**Avis de la mission régionale d'autorité environnementale
sur le projet de parc photovoltaïque au sol à Blaye-les-Mines
(81)**

N°Saisine : 2022-011212

Avis émis le 22 décembre 2022

Figure 3 : Parcs photovoltaïques à proximité du site d'étude issu de l'étude d'impact

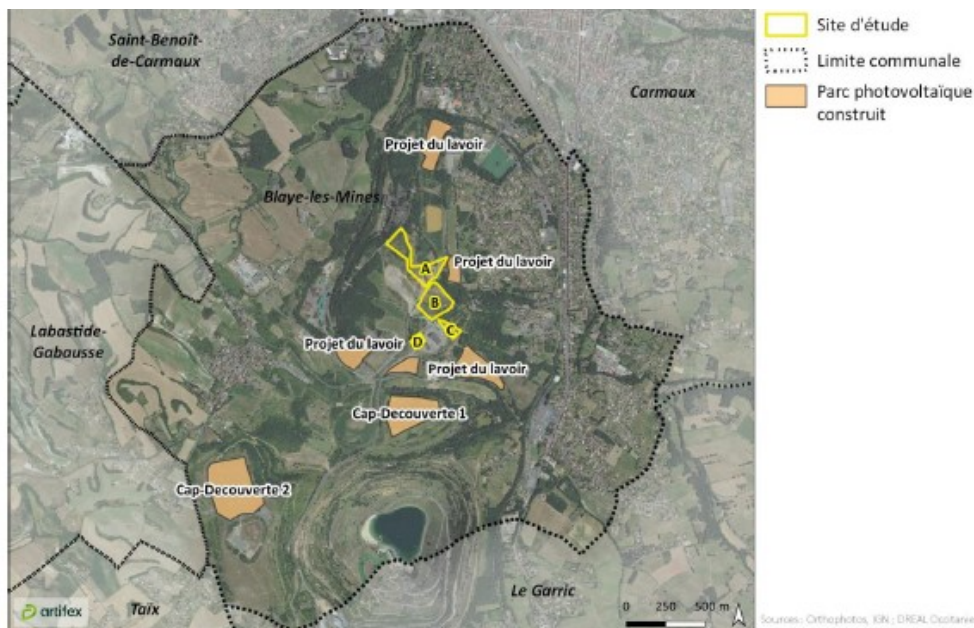
Une analyse des effets pouvant se cumuler avec d'autres projets a été réalisée (partie 6 de l'étude d'impact à partir de la page 223). Les effets cumulés sur le milieu physique (sol et sous-sol et milieux aquatiques), sur le milieu naturel, sur le milieu humain, sur le paysage et le patrimoine et sur les risques naturels et technologiques sont évalués de manière qualitative. Cette analyse conclut à une absence d'effets cumulés notamment du fait de l'implantation de tous les parcs photovoltaïques sur des secteurs ne présentant pas d'enjeux en termes de biodiversité ou de protection des paysages et du patrimoine. La MRAe note que les effets cumulés sur les déplacements des espèces et le maintien des corridors écologiques ne sont pas analysés alors que de nombreux parcs sont situés dans un espace restreint (cf Figure 3) pouvant créer un obstacle aux continuités écologiques.

La MRAe recommande de compléter le travail d'analyse des effets cumulés en incluant une analyse des effets sur le déplacement des espèces et sur le maintien des corridors écologiques locaux.
